Spolek
Občané za ochranu a rozvoj zdravého bydlení v Jinačovicích a okolí, z.s.
IČO 26982285
Sídlo: č.p. 213, 664 34 Jinačovice

Odvolání proti územnímu rozhodnutí pro umístění stavby „I/73 Bořitov – Svitávka“

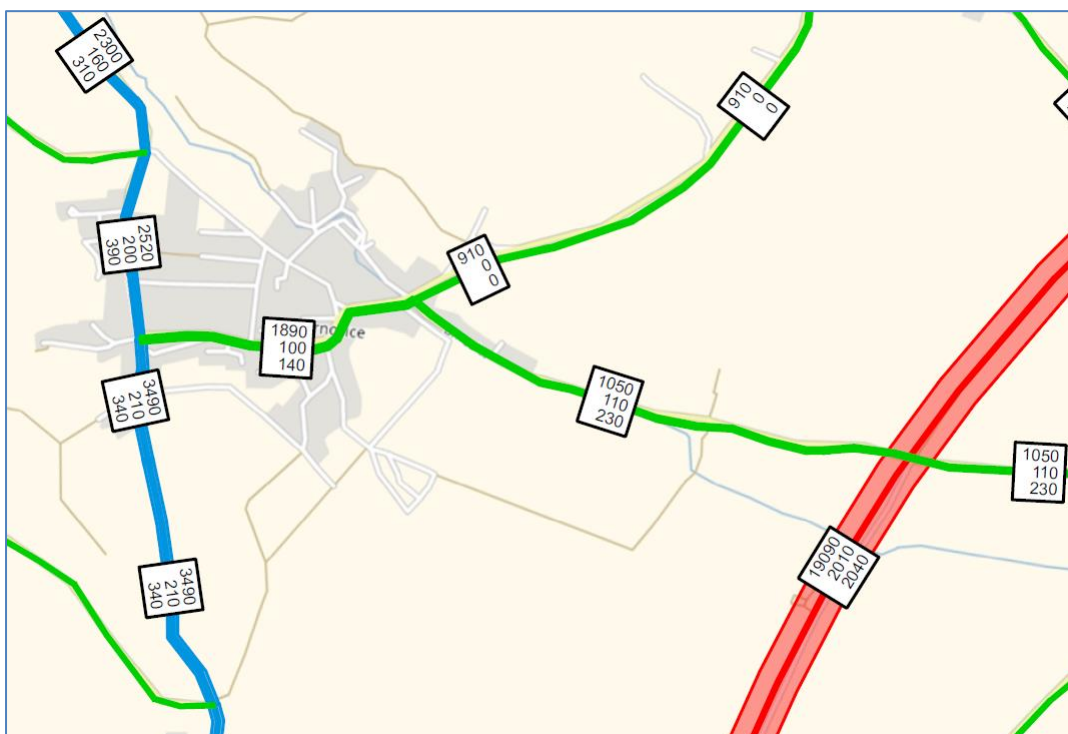
62. Rozptylová studie **neobsahuje** celkové / kumulativní znečištění ovzduší. **Pouze** hodnoty celkového / **kumulativního** znečištění ovzduší mohou být porovnávány s veřejnoprávními (hygienickými) limity.

Stavební úřad námitku nevypořádal správně: Grafické přílohy obsahují pouze tzv. příspěvky a ne celkové (kumulativní) znečištění.

Projektová dokumentace 06/2022 – výkres C-3-1_KOORD_SIT – CAST 1	ZÚR JMK (platné k 06/2022 – 01/2023)

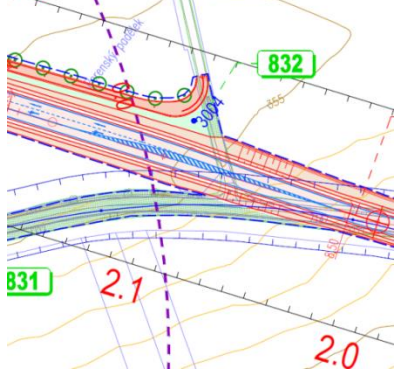
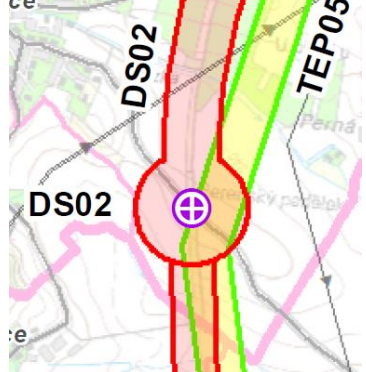
Vadou také je, že na výkrese není vymezen zpřesněný koridor dle ÚP Lysice.

Projektová dokumentace 06/2022 – výkres C-3-6_KOORD_SIT – CAST 6	ZÚR JMK (platné k 06/2022 – 01/2023)

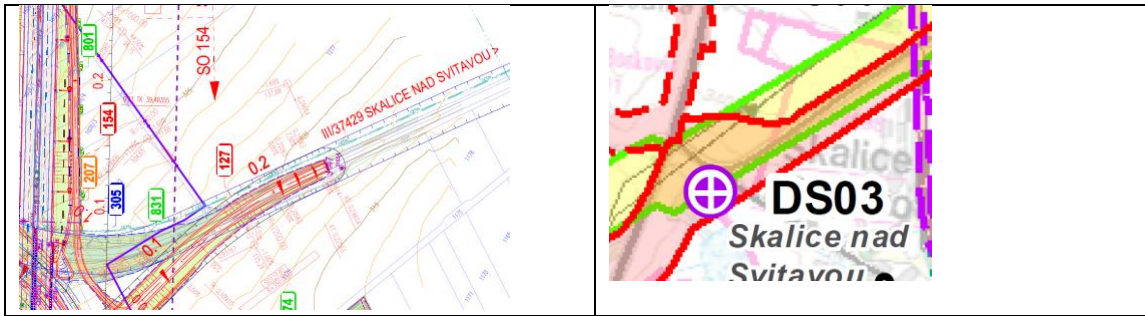
Koridor dle ZÚR JMK je v projektové dokumentaci vymezen fialovou čerchovanou čarou:
